„ТЕЦ МАРИЦА ИЗТОК 2“ ЕАД

ИЗХ. № 11469
Дата 20.04.2015 г.

До (To): Всички заинтересовани	Организация (Company):	Факс (Fax):	Тел. (Phone):
От (From): инж. Ж. Динчев	Организация (Company): „ТЕЦ Марица изток 2“ ЕАД, с. Ковачево	Факс (Fax): 042/662 507	Тел. (Phone): 042/662844
Обществена поръчка с рег. № 15015 с предмет „Доставка на 2 бр. рециркулационни съоръжения за сероочистващи инсталации на цех СОИ бл. 1-4”		Дата (Date):	Стр. (Pages):

В отговор на постъпило запитване по обществена поръчка с рег. № 15015 и предмет „Доставка на 2 бр. рециркулационни съоръжения за сероочистващи инсталации на цех СОИ бл. 1-4” и на основание чл. 29, ал.1 от ЗОП, Ви предоставяме следните уточнения:

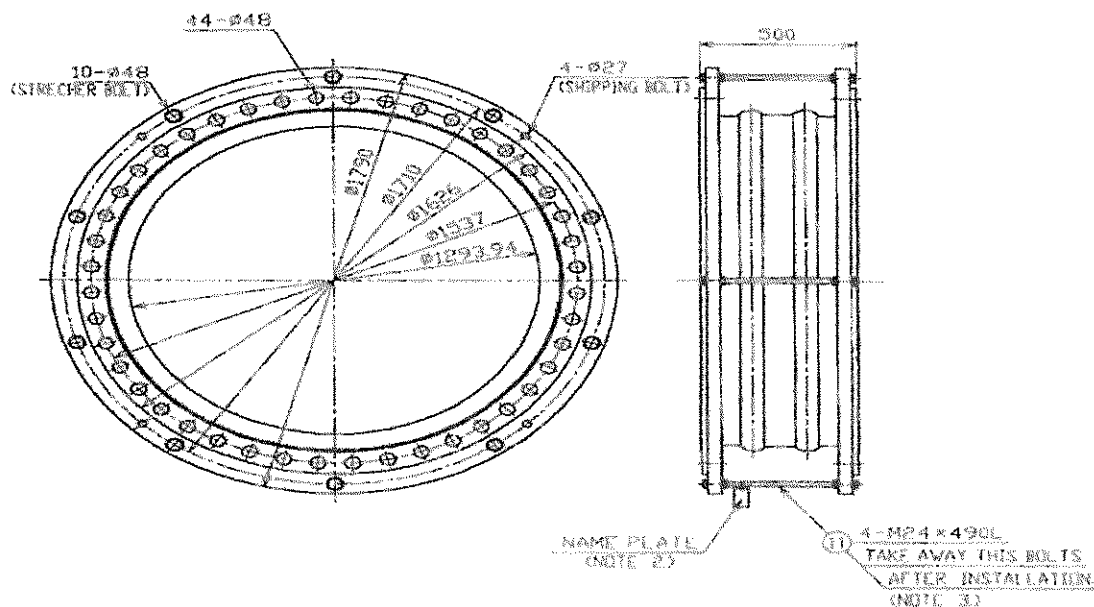
Да се посочи допълнителна информация за съоръжението на ниво 3, касаещи присъединителните размери към изпускателните /нагнетателните/ отвори на рециркулационното съоръжение и тръбопроводите, свързани към тях:

- диаметър на светлия отвор на компенсатора, монтиран на напорния тръбопровод;
- височина /разстояние между фланците/ на компенсатора, монтиран на нагнетателния тръбопровод;
- брой и диаметър на отворите за присъединяване между конусния преход и компенсатора на напорния тръбопровод;
- делителен диаметър /голям/ на отворите на присъединителния фланец на конусния преход към компенсатора, монтиран към напорния тръбопровод;
- височина /разстояние между фланците/ на конусния преход, свързващ нагнетателния фланец на наличното при Вас рециркулационно съоръжение с фланеца на компенсатора към нагнетателния тръбопровод;

- Диаметър на светлия отвор на компенсатора, монтиран на напорния тръбопровод – Ø 1293,94 мм;
- Разстояние между фланците на компенсатора монтиран на нагнетателния тръбопровод – 500 мм;
- Брой и диаметър на отворите за присъединяване между конусния преход и компенсатора на напорния тръбопровод – 44 x Ø 48 мм.;

- Делителен диаметър (голям) на отворите на присъединителния фланец на конусния преход към компенсатора, монтиран към напорния тръбопровод - Делителният диаметър на присъединителните отвори на конусния преход е еднакъв с делителният диаметър на отворите на компенсатора – Ø1537 мм.;
- Височина на конусния преход, свързващ нагнетателния фланец на наличното при Вас рециркуляционно съоръжение с фланца на компенсатора към нагнетателния тръбопровод – Строителната височина между фланец на компенсатор и фланец на помпа е 1530 мм.
